改善箇所説明図

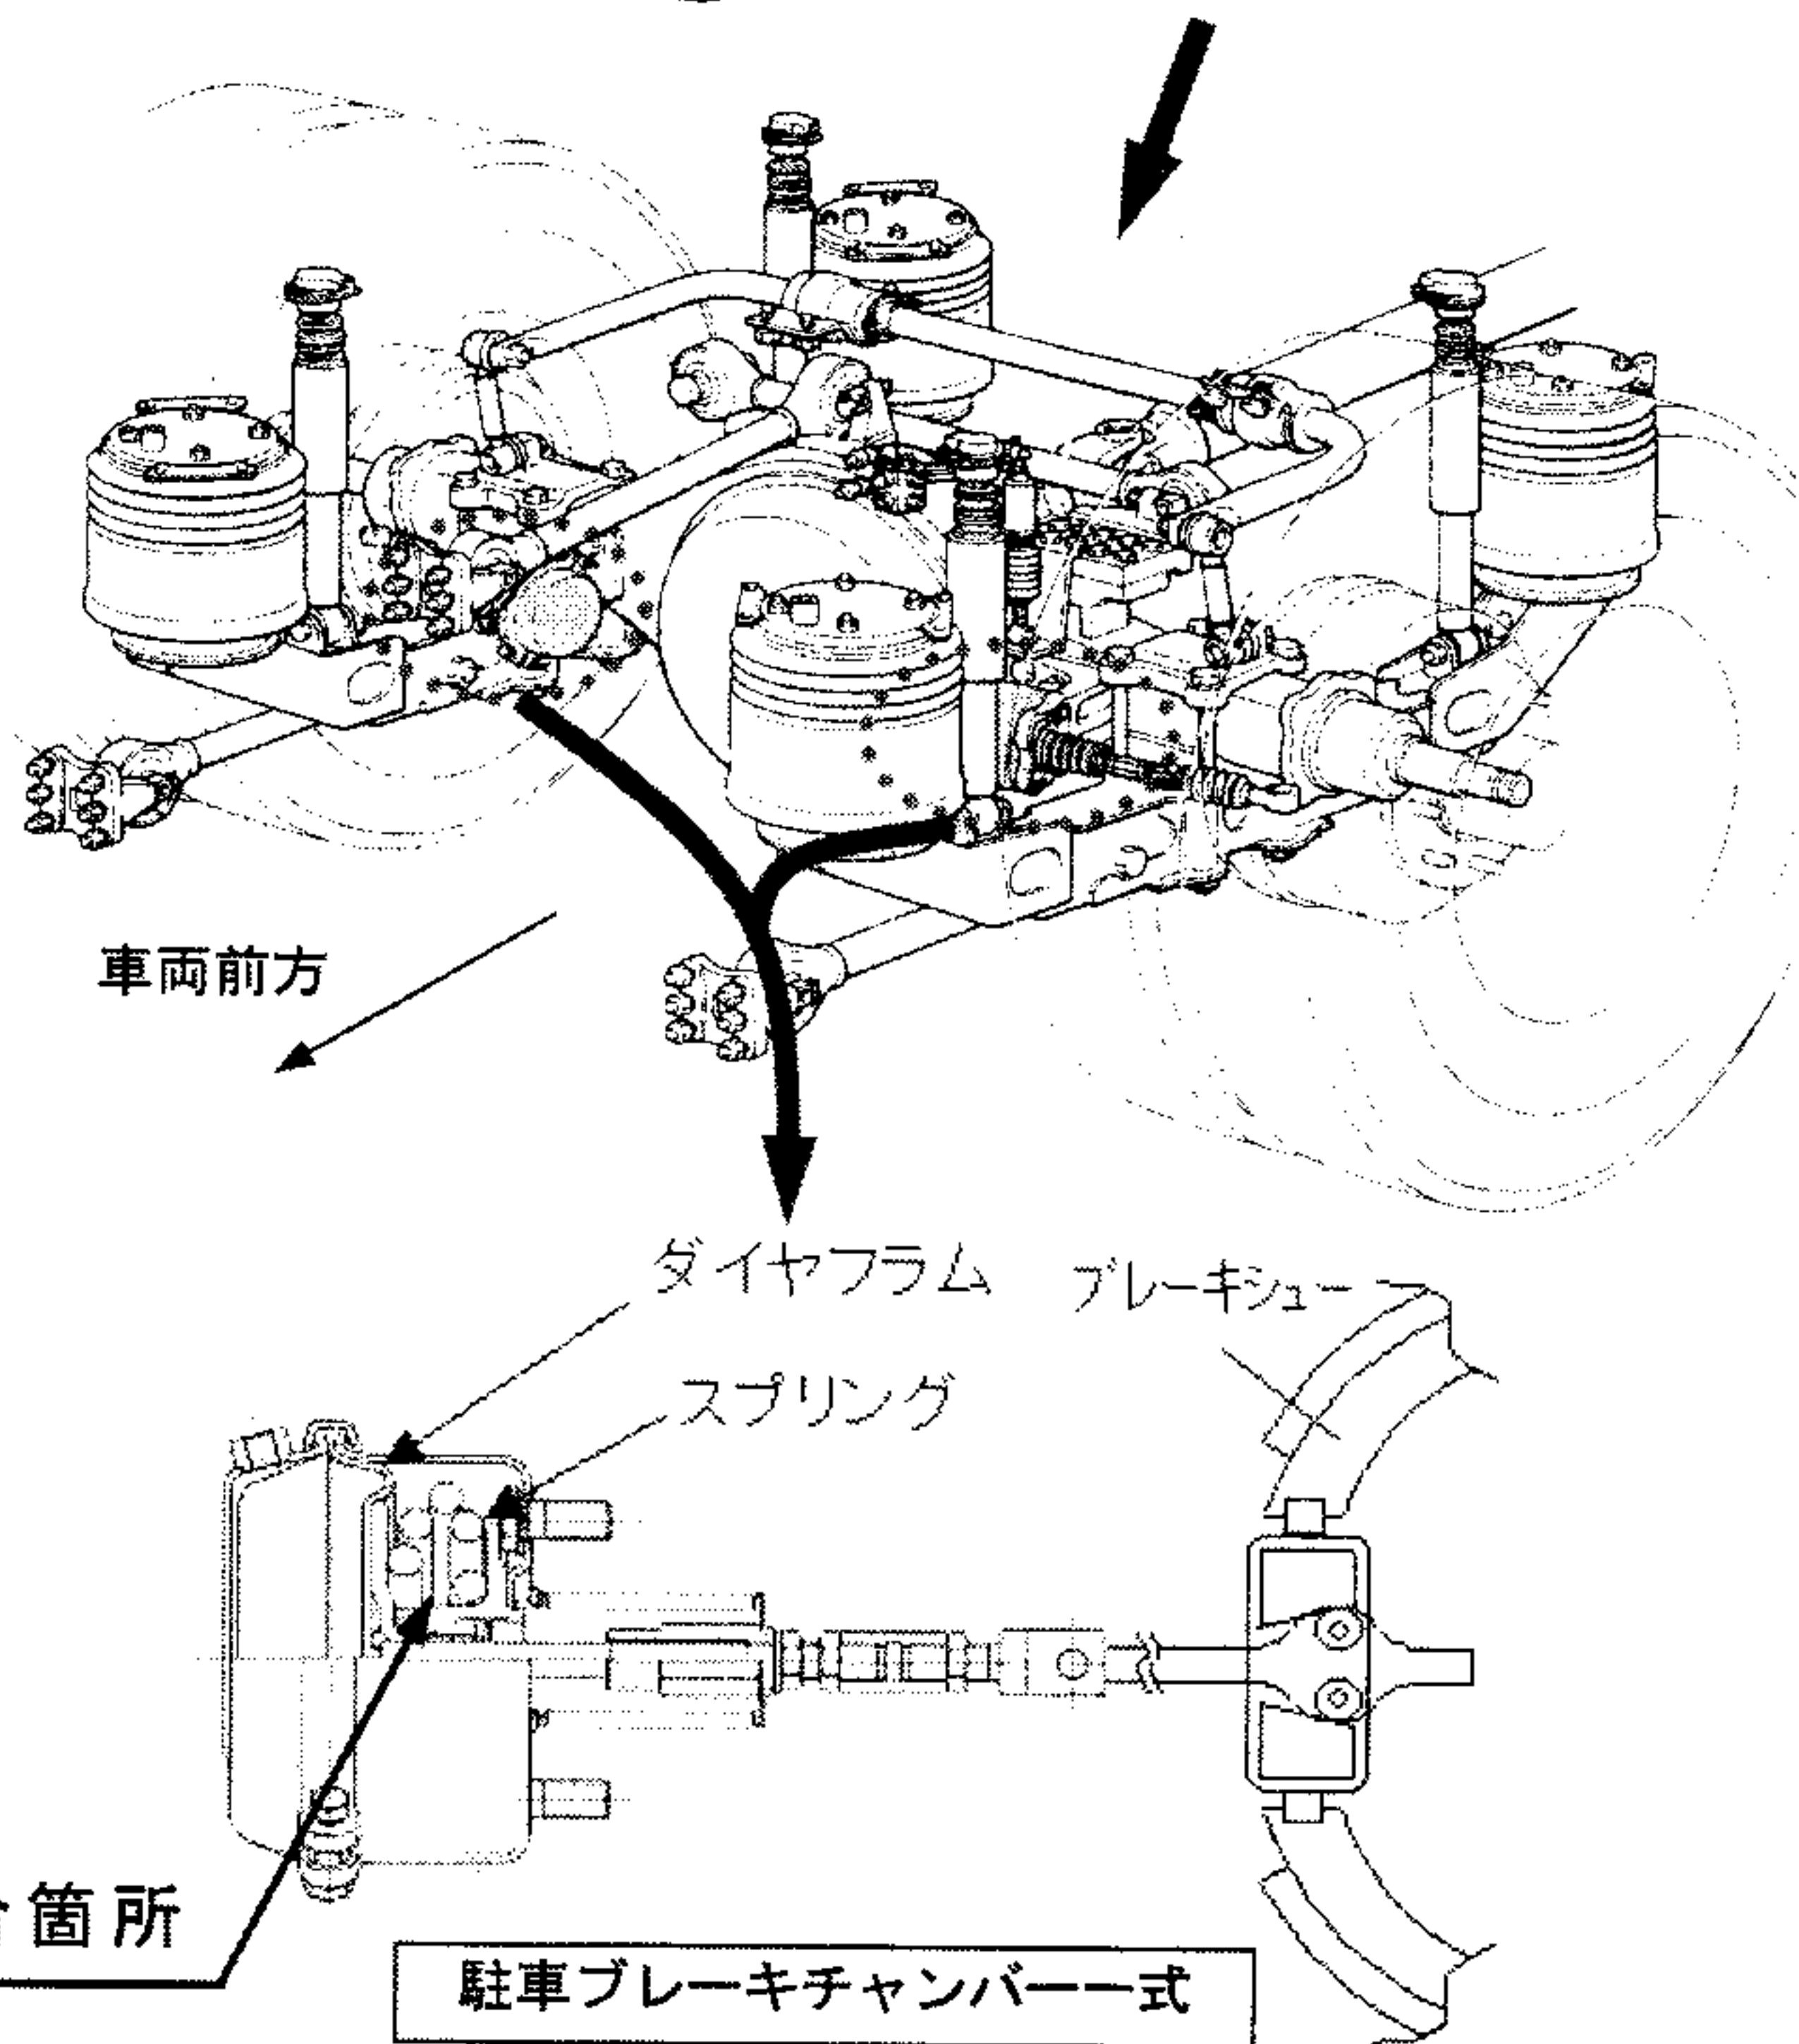
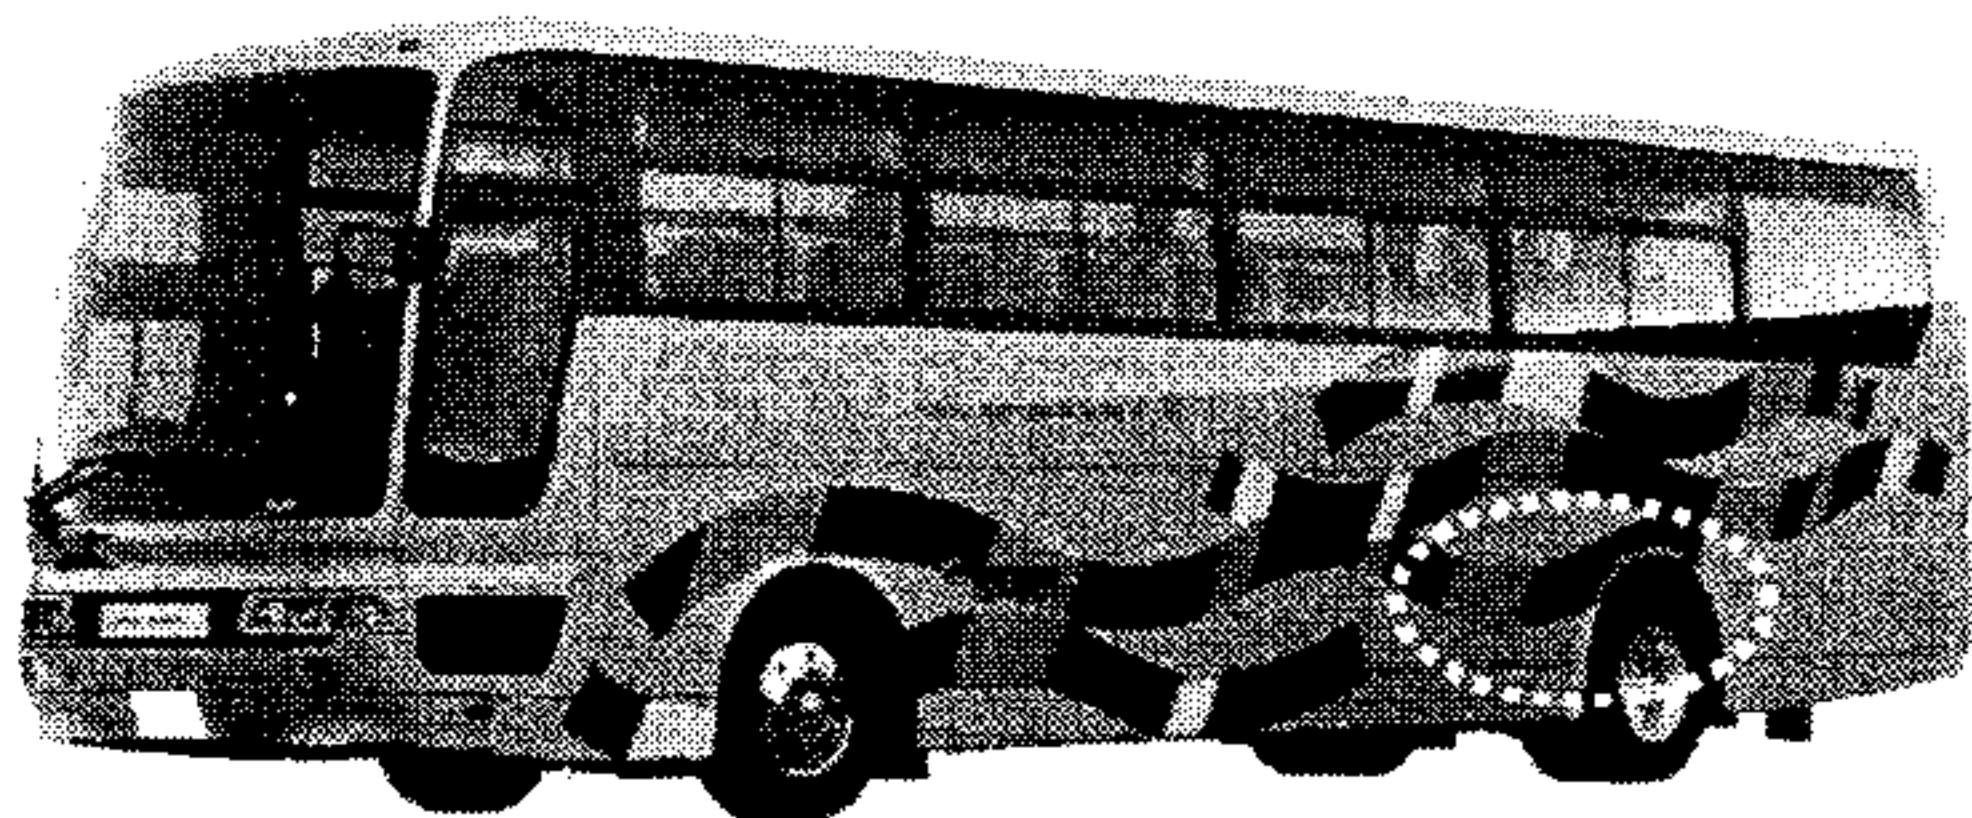
スプリング式駐車ブレーキ装着車において、スプリングを格納している容器(チャンバー)内部の寸法ならびにスプリングの台座形状が不適切なため、スプリング圧縮(駐車ブレーキ開放)時にスプリング同士又はスプリングとチャンバー本体が干渉し、スプリングの塗装が剥がれ、錆びが発生するものがある。

そのため、そのままの状態で使用を続けると、最悪の場合、当該部分でスプリングが折損し、駐車ブレーキの効きが悪くなる、又は折損したスプリング端部でダイヤフラムが損傷すると、エア洩れが発生し、駐車ブレーキが解除できなくなるおそれがある。

全車両、ブレーキチャンバー式を対策品と交換する。

また、対象車のメンテナンスノート・整備手帳に、当該スプリングを2年毎に点検する旨のシールを追加する。
